Betreff: Stellungnahme des BUND Thüringen zum Verfahren „Vorhabenbezogener Bebauungsplan Nr. 3 Solarpark Kella – Beteiligung Entwurf“

Ihr Schreiben vom 19.12.2025

Abbildung 1: Im Umfeld des Plangebiets wechseln sich Laubmischwälder, Gehölzstrukturen, Grünland und andere wertgebende Strukturen mit Ackerflächen ab. © 2026 Airbus. GeoBasis-DE/BKG. Maxar Technologies. Kartendaten © 2026 GeoBasis-DE/BKG (© 2009), Google

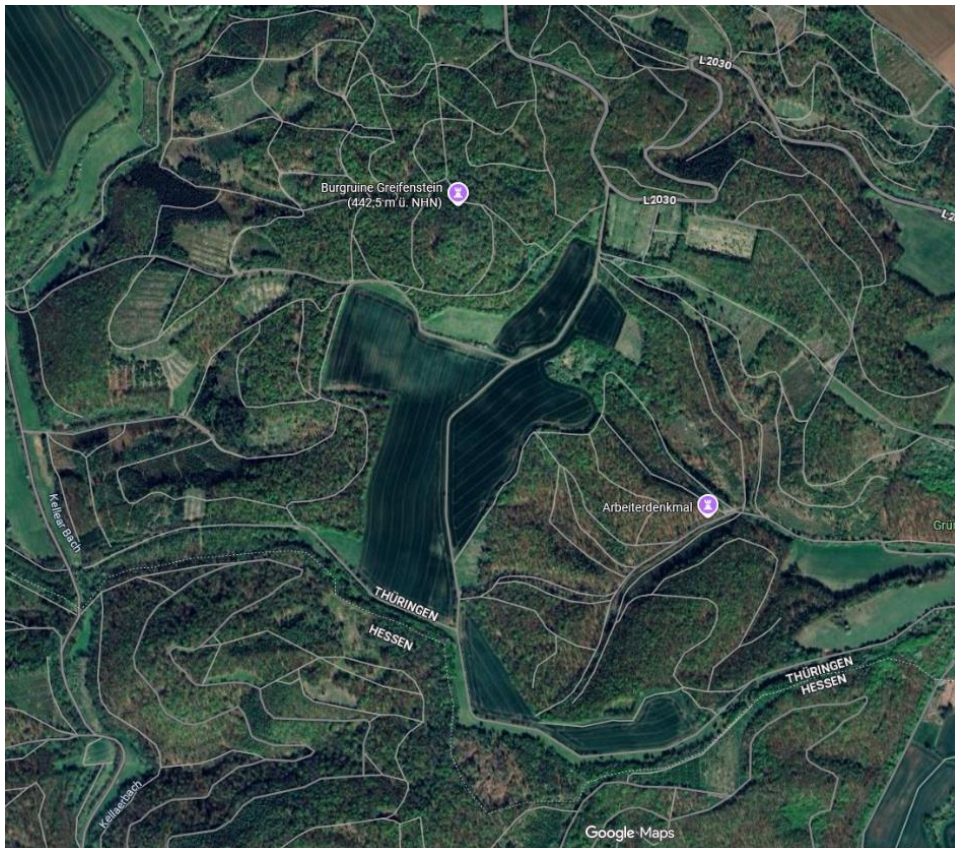
Mit seinem „bewegten Relief“, der „abwechslungsreichen und vielfältigen“ Ausgestaltung und mit seiner hohen Strukturvielfalt sowie seiner besonderen kulturellen Ausstattung weist das Planungsgebiet einem ausgesprochen hohen Anspruch an die Einbindung der Anlage ins Landschaftsbild auf. Die Planungen werden dem nicht gerecht.

Aus unserer Sicht ist es in dieser Lage nicht möglich, die Anlage ins Landschaftsbild einzubinden.

Der Angabe aus dem Umweltbericht, Absatz „Landschaftsbild“, das Plangebiet sei „fast ausschließlich durch Acker geprägt“, können wir nicht folgen. Dies berücksichtigt nur das unmittelbare Anlagenfeld, ignoriert aber das umgebende „Landschaftsbild“, in welches die Anlage eingebunden werden soll (siehe Abbildung 1).
